1. INTRODUÇÃO

Em razão dos achados identificados pela equipe técnica desta Secex de Obras e Serviços de Engenharia, sugeriu-se ao Exmo. Conselheiro Presidente e ao Exmo. Conselheiro Relator (doc. 39234/2016) a conversão dos presentes autos em Representação de Natureza Externa, o apensamento do Processo n.º 218804/2015 aos presentes autos, o encaminhamento de cópia integral do Processo n.º 237981/2015 à Procuradoria Geral de Justiça em resposta ao **Ofício n.º 405/2015/13ªPJDPPPA**, o encaminhamento de cópia do Relatório Preliminar de Auditoria à Assembleia Legislativa do Estado de Mato Grosso (ALMT) em resposta ao **Ofício GGM/APL/Nº127-A/15** e a citação dos interessados indicados no Relatório Preliminar de Auditoria a fim de assegurar-lhes o direito ao exercício do contraditório e da ampla defesa.

3.1.2.1.1. ITEM 2.6 DA PLANILHA ORÇAMENTÁRIA (item 2.3.2.1 do Relatório Técnico Preliminar)

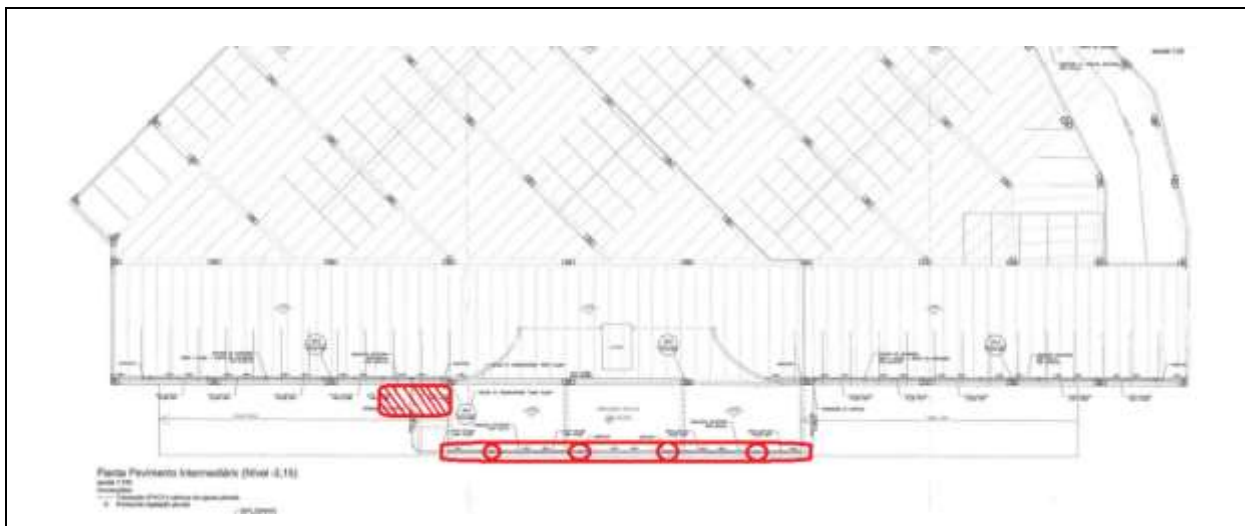
projeto plantas que detalhem em separado as caixas de inspeção e poços de visitas, indicando as cotas de fundo e de tampa, cotas dos afluentes e efluentes, se são pré-moldadas ou moldadas *in loco*.

Outrossim, simples análise das pranchas apresentadas pela defesa revela que este projeto não corresponde sequer ao que foi executado na obra em questão. Como exemplo, destacamos que a casa de bombas executada no interior do Segundo Subsolo, foi projetada para se situar na parte externa do referido pavimento, junto do reservatório de água:

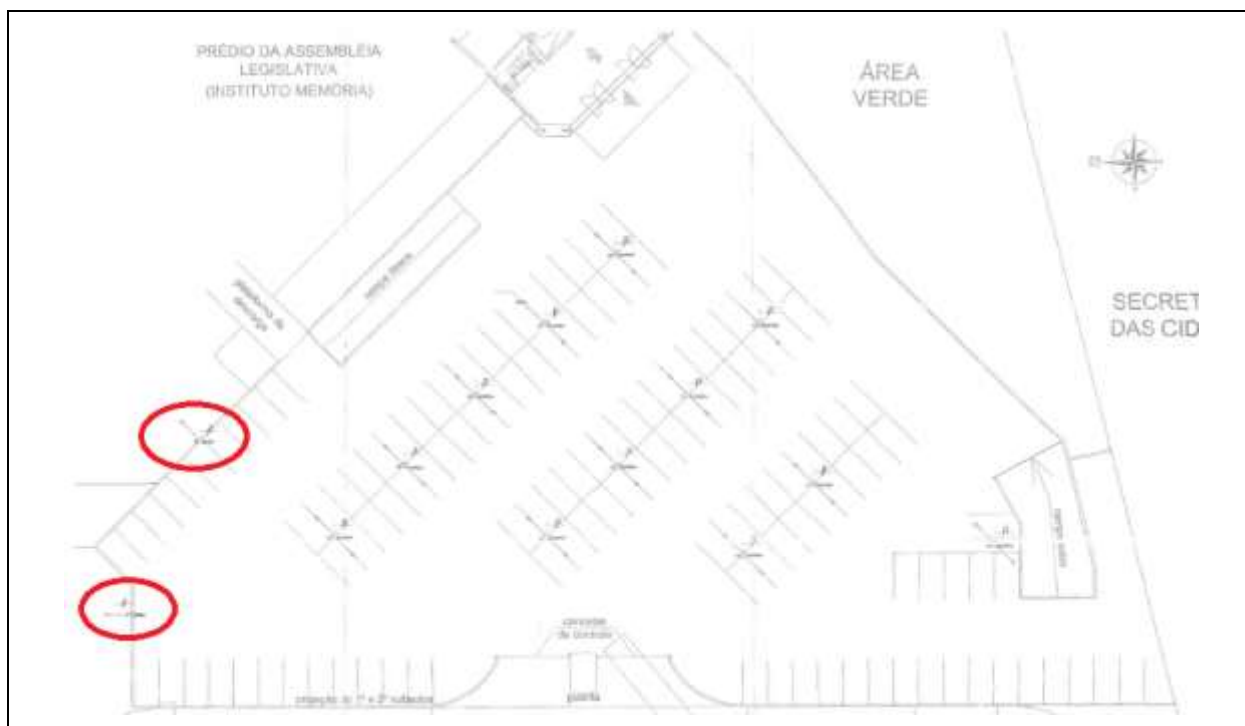
Ressaltamos ainda que, apesar de a defendente não ter apresentado a ART dos referidos projetos, a equipe técnica buscou dar atenção aos argumentos e documentos apresentados pela defesa e, neste sentido, efetuou consulta ao sistema do CREA-MT a fim de identificar a ART destes projetos. No entanto, merece destaque o fato de não ter sido identificado o registro de qualquer ART referente a este projeto de águas pluviais. Em verdade, na consulta efetuada à base de dados do CREA-MT, a equipe técnica não constatou nenhuma ART que registre qualquer contratação efetuada em Cuiabá, no período da obra, entre a defendente e o Eng. Civil Daniel Moretti de Souza, CREA nº 024165-MT, engenheiro que consta identificado no selo dos projetos em questão.

Nestes termos, os projetos apresentados pela defesa no Doc. 04 não correspondem ao que foi executado e não possuem o condão de justificar os

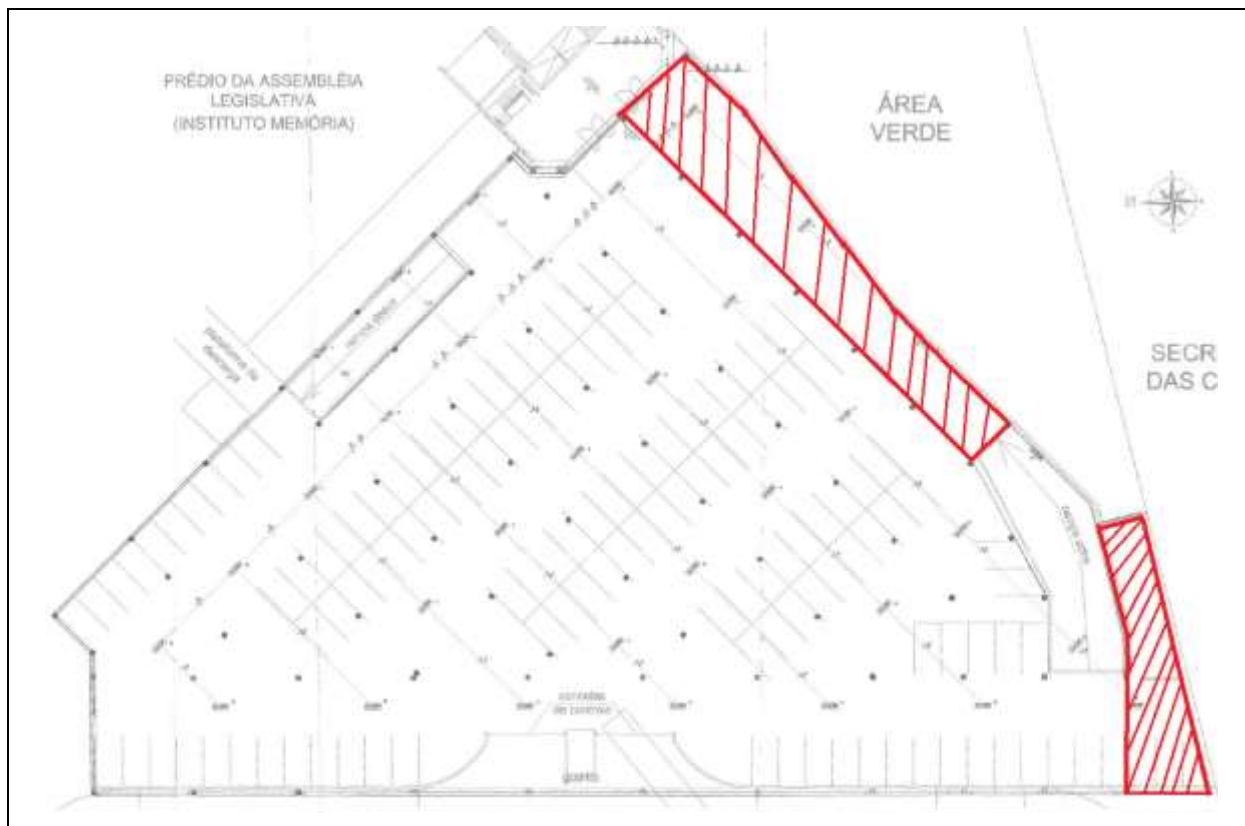
Sobre este aspecto, destacamos também que a prancha do Primeiro Subsolo (doc. 105166/2016) especifica circuitos elétricos que não existem, como é o caso do circuito bifásico de número 9.

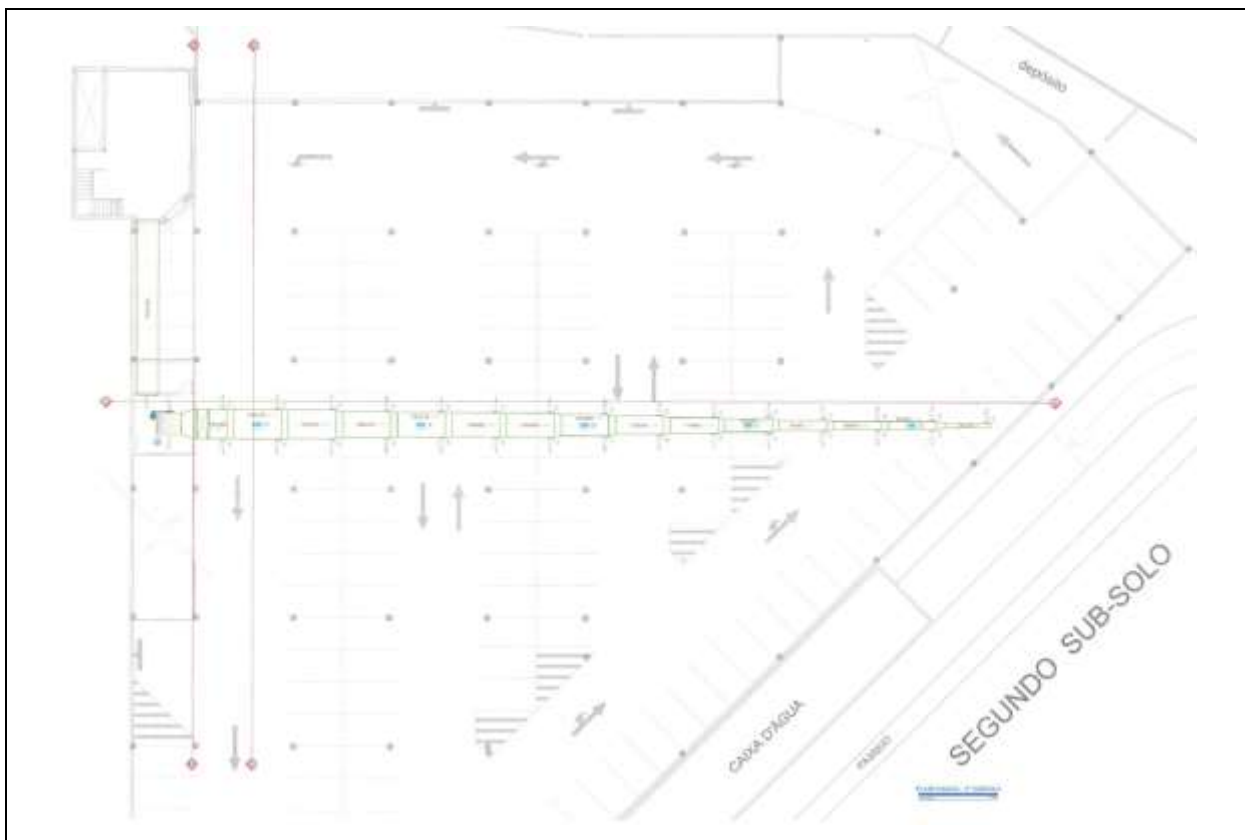
Outro ponto relevante é que a prancha do Segundo Subsolo (doc. 105167/2016) além de apresentar parte de circuitos que não existem, apresenta áreas do pavimento que também inexistem, conforme destacamos a seguir:

Outrossim, não há qualquer especificação nos referidos projetos acerca da iluminação da guarita que integra o estacionamento em questão, que inclusive possui um quadro elétrico próprio:

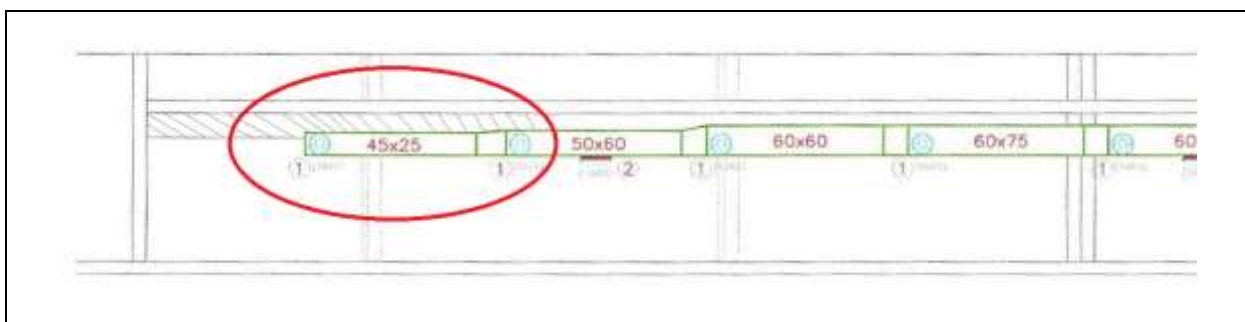
Ademais, merece destaque o fato de que o projeto apresentado pelo defendente não tem condições de ser executado. Conforme se observa na imagem a seguir, o ventilador centrífugo seria instalado em uma das laterais do estacionamento, sob a rampa de descida, e a tubulação para captação do ar se conectaria a ele e atravessaria o estacionamento em uma linha reta, chegando praticamente na outra extremidade do Segundo Subsolo.

Por meio do corte A-A (doc. 105172/2016) pode-se verificar que o nível da tubulação coincide com o nível da linha das vigas:

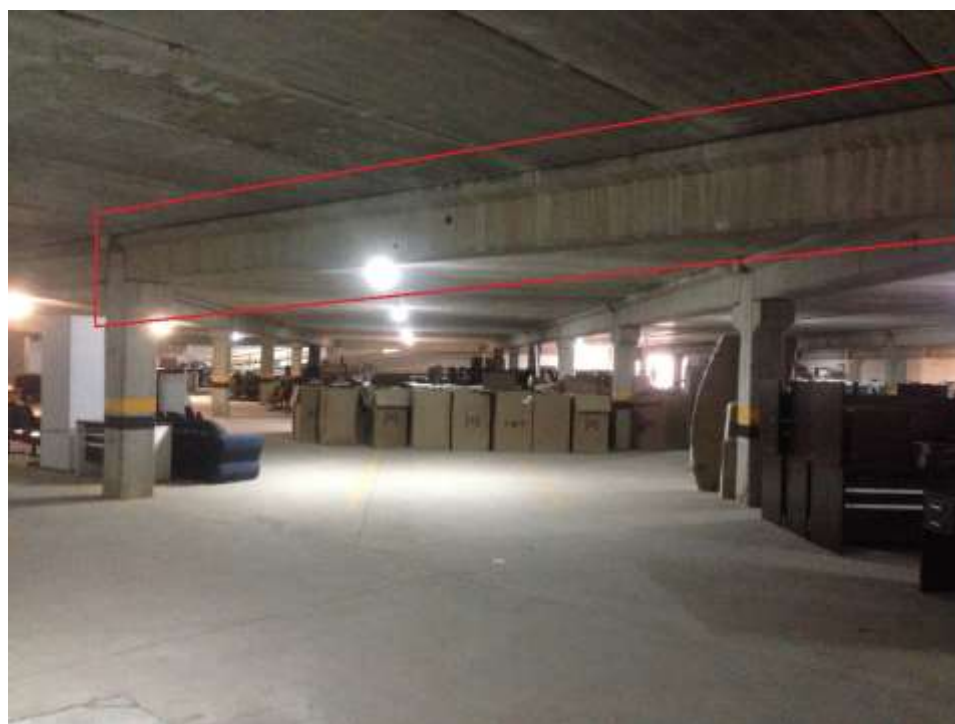
Observa-se também que existe uma linha de vigas no caminho da tubulação, o que impede a implantação da referida tubulação na forma projetada, conforme constata-se a seguir:

Fonte: Google Earth

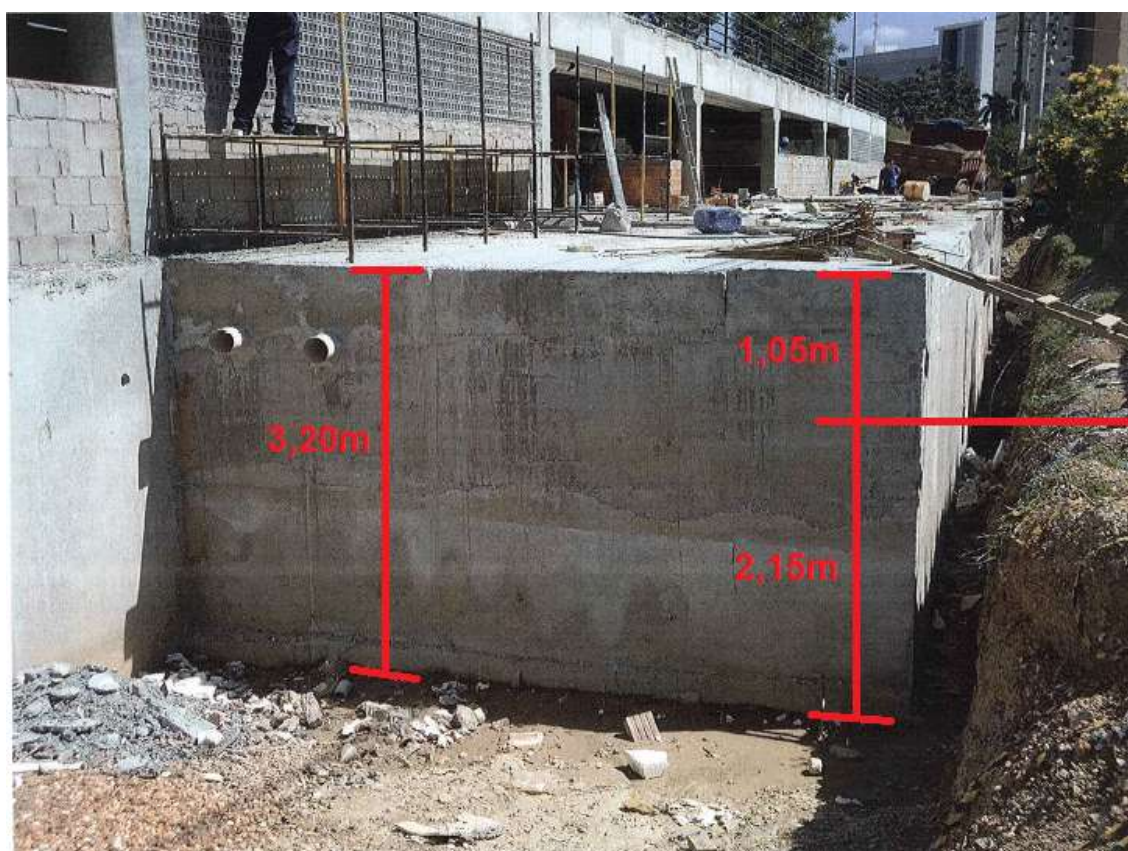
Visando refutar o apontamento da equipe técnica de que o volume escavado, referente a este item da planilha orçamentária, atingiria no máximo 13.362,29m³, a defesa afirmou que a sarjeta situada aos fundos do Primeiro Subsolo teria sido rebaixada e cortada estando hoje no nível do referido pavimento. Contudo, além da defesa não trazer nenhum elemento probatório que sustente sua alegação, por meio dos registros fotográficos constantes dos apontamentos iniciais da equipe técnica que, inclusive, foram inseridos no início deste tópico, se verifica que não houve o rebaixamento da referida sarjeta, haja vista que esta permaneceu na mesma posição em relação às árvores que já se encontravam plantadas nos fundos do estacionamento, conforme ampliação das imagens a seguir:

Em tempo, nos cumpre ressaltar que as próprias imagens apresentadas pela defesa reforçam o fato de que a estimativa realizada pela equipe técnica seguramente apresenta um volume de escavação neste item da planilha orçamentária superior ao realmente executado, mesmo englobando as pequenas readequações apontadas pela defesa. Neste sentido, a imagem a seguir, extraída do Doc. 14 (doc. 101221/2016, fls. 74/78) apresentado pela defesa, que mostra o reservatório de água com os seus 3,20m de altura, revela que a profundidade da escavação necessária na parte frontal do estacionamento, em razão de sua inclinação, foi de aproximadamente **2,15m**, ou seja, bem inferior à altura média considerada pela equipe técnica (3,30m).
